**AVIS RELATIF À LA PROTECTION
CONTRE LES EVENTUELS EFFETS NOCIFS ET NUISANCES
PROVOQUÉS PAR LES RAYONNEMENTS NON IONISANTS
GÉNÉRÉS PAR DES ANTENNES ÉMETTRICES STATIONNAIRES**

Commune : CHARLEROI - Exploitant : PROXIMUS

Référence exploitant : 71PJA_01

Rapport n° 3303 / 2023

Figure 1 : Vue en plan des lieux de séjour et des points de contrôle

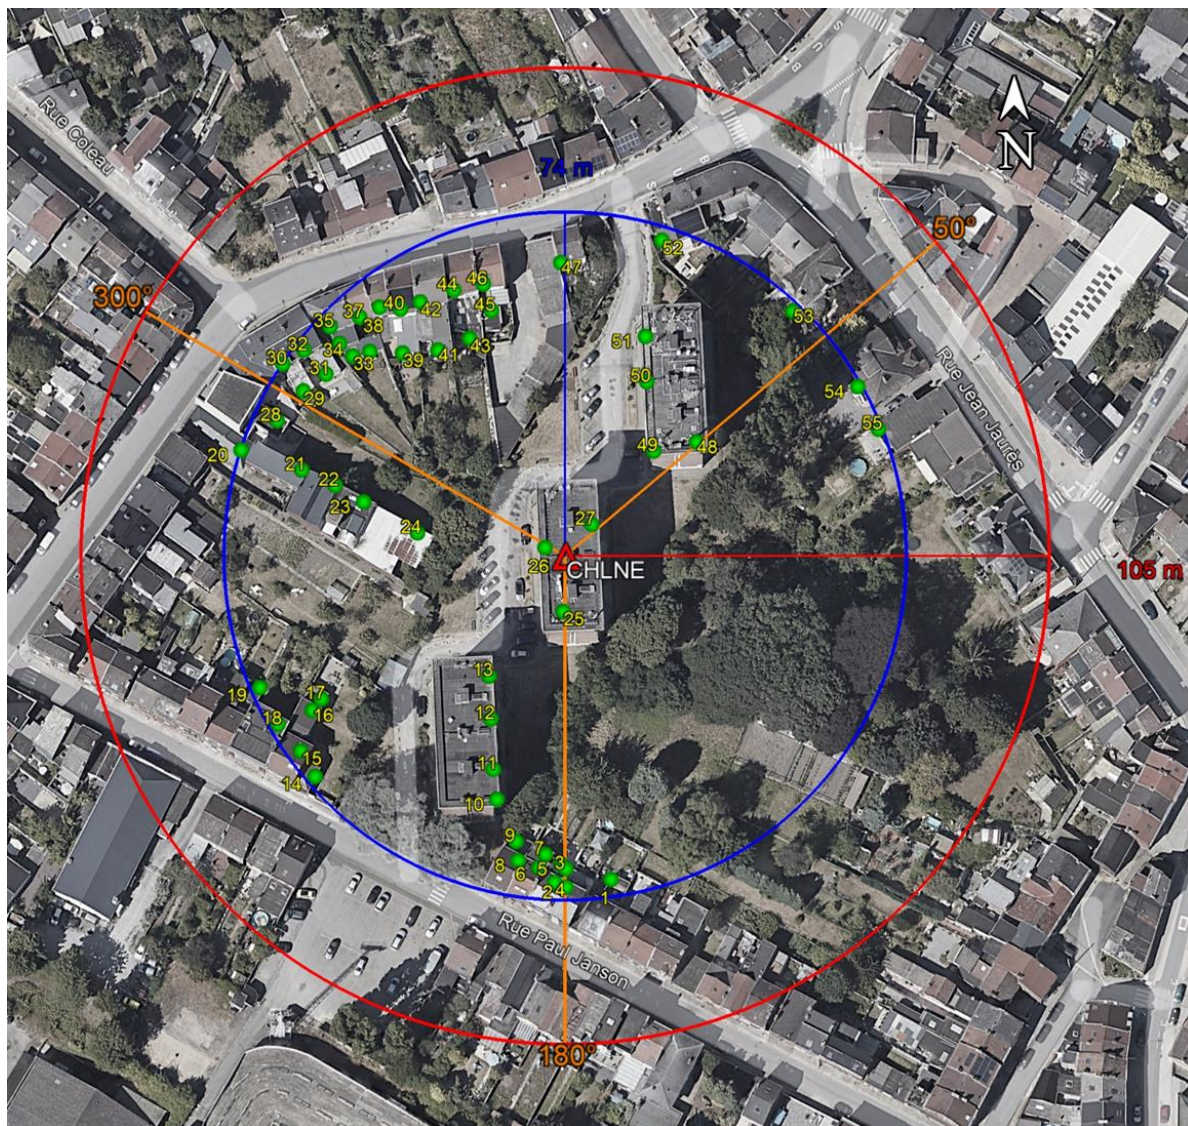
Les fréquences d'émission, la puissance rayonnée par chacune des antennes et leur gain permettent de déterminer le rayon de la zone à analyser. Tout dépassement de la limite par installation est exclu en dehors de cette zone. Le tableau 2 reprend les 35 LS² pour lesquels l'indice d'exposition est le plus élevé. Les différentes colonnes indiquent :

- le numéro du point de contrôle repris sur un des plans de la figure 1;
- le numéro du LS dans lequel se trouve le point de contrôle de la 1^{ère} colonne ;
- l'atténuation d'obstacle prise en compte pour le calcul de l'indice d'exposition dans le LS ;
- le résultat du calcul de l'indice d'exposition.

En ce qui concerne les antennes de l'installation mentionnées dans le tableau 1, la distance maximale à laquelle la limite pourrait être atteinte, à l'extérieur, est égale à 104,1 m. S'il n'y a pas de LS à une distance inférieure, les antennes respectent forcément la limite d'immission.

Dans le cas des LS situés à l'intérieur des bâtiments, une atténuation d'obstacle est prise en compte et il en résulte que la distance maximale à laquelle la limite pourrait être atteinte se réduit à 73,7 m.

Les résultats de l'évaluation décrite au paragraphe 4 indiquent que les antennes émettrices stationnaires de l'installation faisant l'objet du présent avis ne produisent pas, dans un lieu de séjour, un rayonnement électromagnétique maximum supérieur aux limites fixées à l'article 4 du décret.

Figure 2 : Vue en plan des installations d'antennes dans un rayon de 300 mètres autour de l'installation faisant l'objet de la demande d'avis

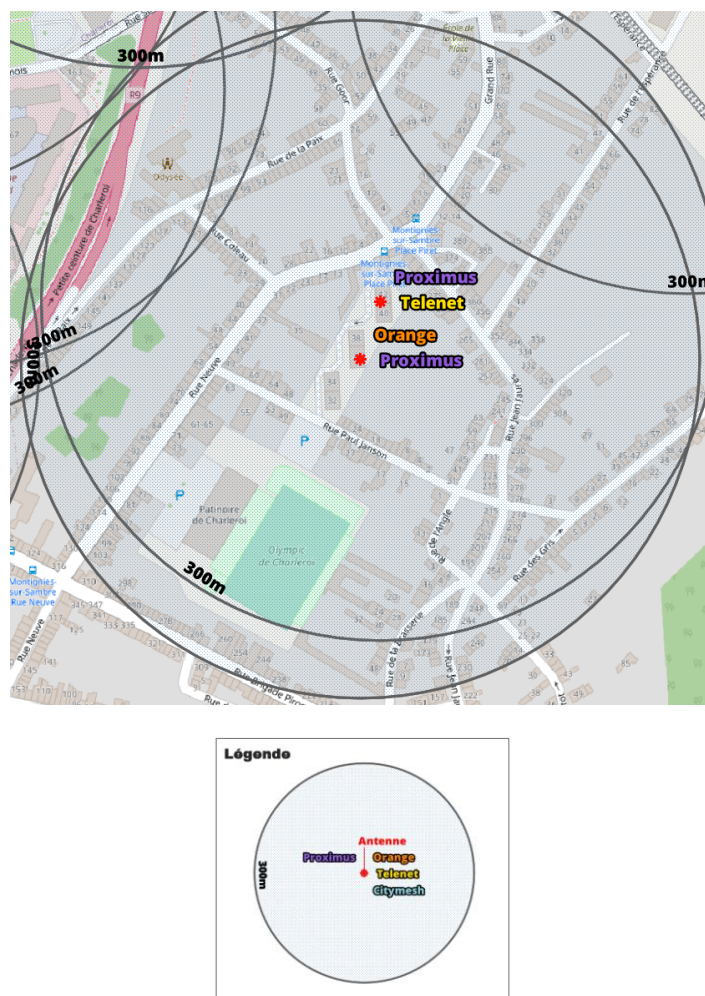
Le plan en projection verticale de la figure 2 indique la localisation des antennes actives éventuelles visées par le décret et situées dans un rayon de 300 mètres autour de l'installation référencée dans le paragraphe 2. Les données de localisation de ces antennes et les avis correspondant sont accessibles via le cadastre en ligne des antennes émettrices stationnaires⁶.

Compte tenu du nombre d'installations localisées dans la figure 2, il apparaît que l'intensité du rayonnement électromagnétique généré, dans les lieux de séjour situés à proximité de l'installation référencée dans le paragraphe 2, par l'ensemble des antennes émettrices stationnaires de l'ensemble des exploitants du même site d'antennes émettrices stationnaires respecte la limite fixée à l'article 4, § 2 du décret.
